改善箇所説明図

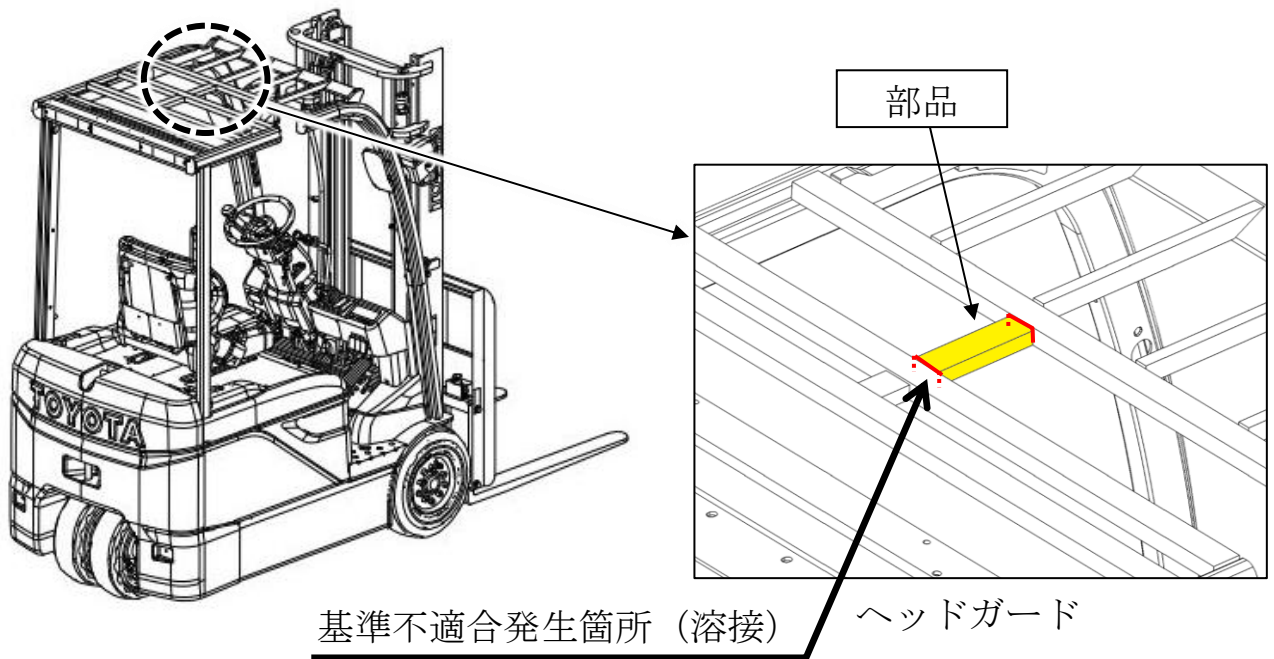
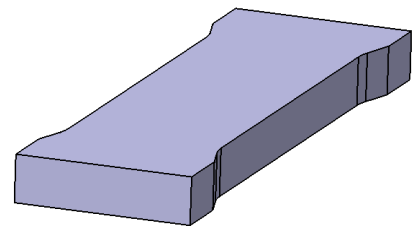
電動式フォークリフトの車枠（フレーム）の構成部品であるヘッドガードの溶接部において、設計検討が不十分なため、強度が不足しているものがある。そのため、当該部位への入力大きい作業を繰り返し行くと、当該溶接部に亀裂が発生し、そのままの状態で使用を続けると破断に至り、ヘッドガードの部品が脱落するおそれがある。

全車両、ヘッドガードの当該部品を取り外し、対策品を再溶接する。

交換する部品形状の違いで識別する。
